Lega Italiana Protezione Uccelli – Associazione per la conservazione della Natura

OGGETTO: ID VIP 5240 - Progetto di **centrale eolica** in agro di **S. Croce di Magliano (Cb)**, loc. *Piano Palazzo, Piano Moscato, Colle Passone e Piano Civolla*, proposto da **Wind Energy Santacroce srl** - n.10 torri eoliche da 4,8 MW per complessivi 48 MW e relative opere accessorie – **Osservazioni**

La scrivente associazione ambientalista riconosciuta propone, con la presente, le osservazioni e controdeduzioni di cui al seguito, relative al progetto in epigrafe. Le deduzioni in argomento sono presentate da questo coordinamento LIPU per Puglia e Basilicata di intesa con le sezioni del Molise, facendo riferimento all'avviso sul sito web ministeriale di cui al link <https://va.minambiente.it/it-IT/Oggetti/Info/7415> e con scadenza 26 luglio c.a.

In rosso le aree di intervento indicativamente interessate dall'impianto in questione

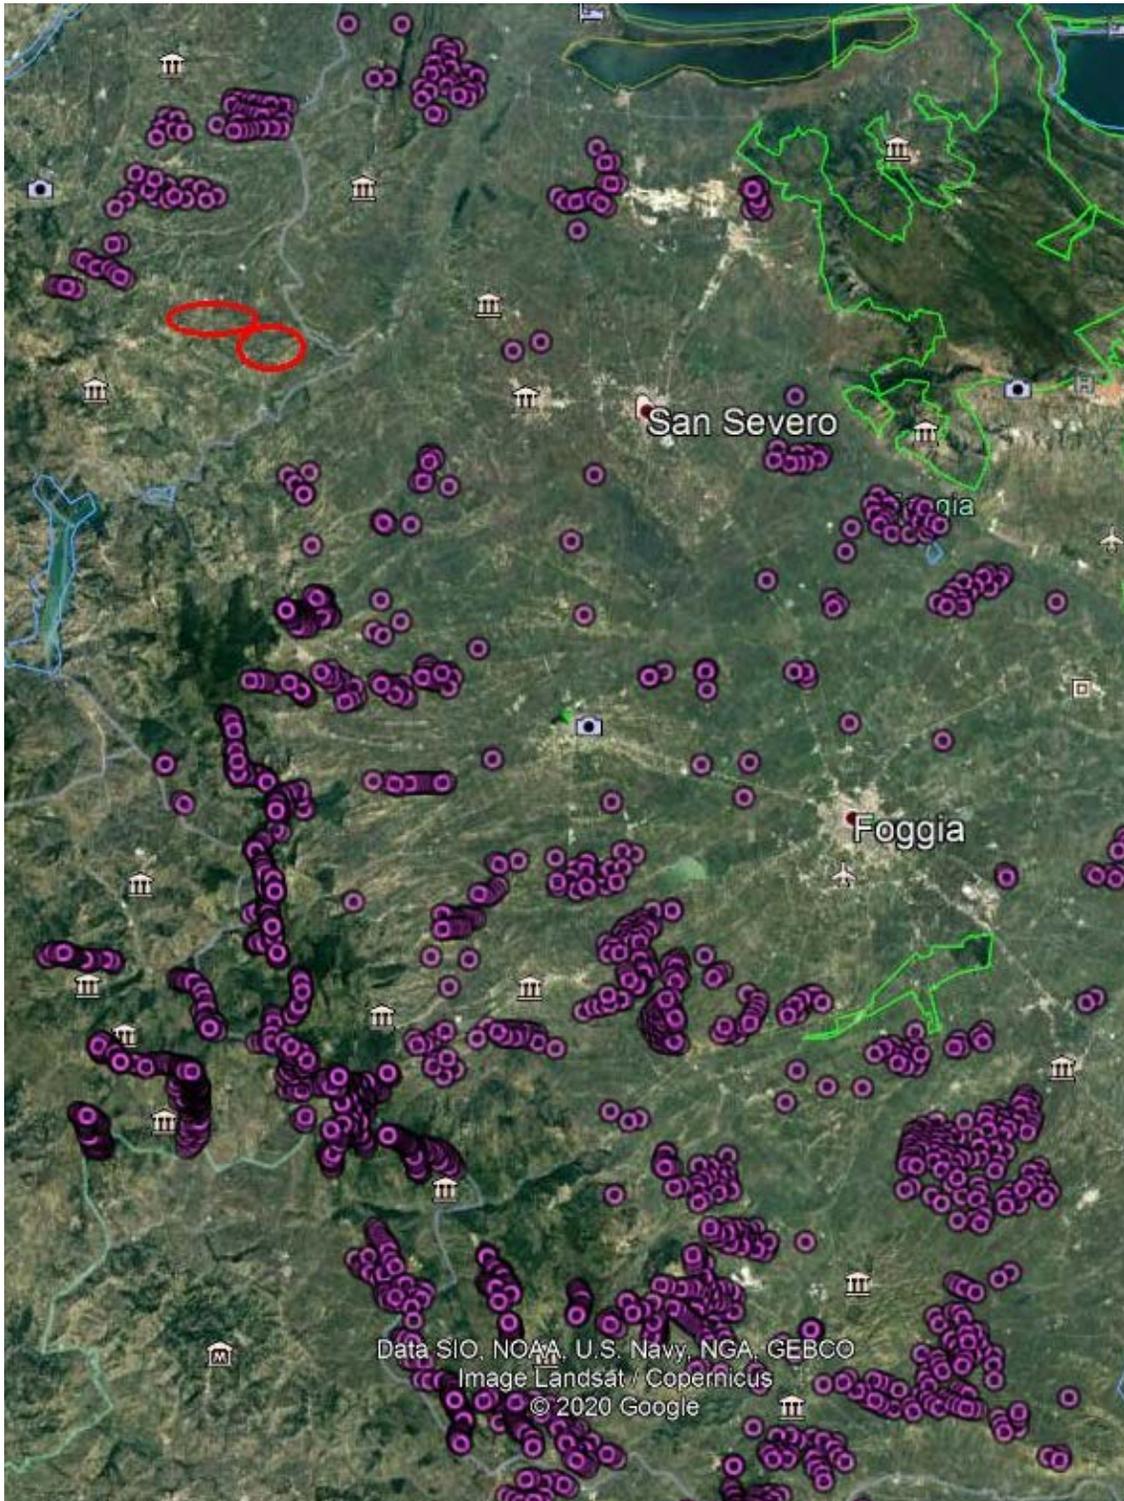
Sul comprensorio interessato grava già l'ipoteca di impianti eolici realizzati e autorizzati oltre che di macchine eoliche singole, realizzate senza alcuna valutazione ambientale poiché deregolamentati a procedure autorizzative semplificate, che sfuggono ormai a qualsivoglia controllo. A questi bisogna aggiungere le centrali fotovoltaiche, anch'esse contribuiscono a snaturare l'identità rurale delle aree trasformandole in "non luoghi" industrializzati.

Si sommano quindi : progetti eolici realizzati e/o già autorizzati, sia in iter di VIA nazionale, che in iter di VIA regionale o in iter di procedure abilitative semplificate, con la sinergia negativa di altri impianti fotovoltaici e/o opere accessorie (elettrodotti, piste, recinzioni, sottostazioni elettriche).

Per completezza si pone di seguito una eloquente immagine di area vasta del territorio compreso tra il confine appulo molisano a nord e parte del contesto provinciale della Daunia su cui la LIPU ha censito i SOLI impianti esistenti. Si deve tener conto della cartografia GE non aggiornata, oltre che, come accennato, degli impianti in attesa di realizzazione o degli impianti fotovoltaici.
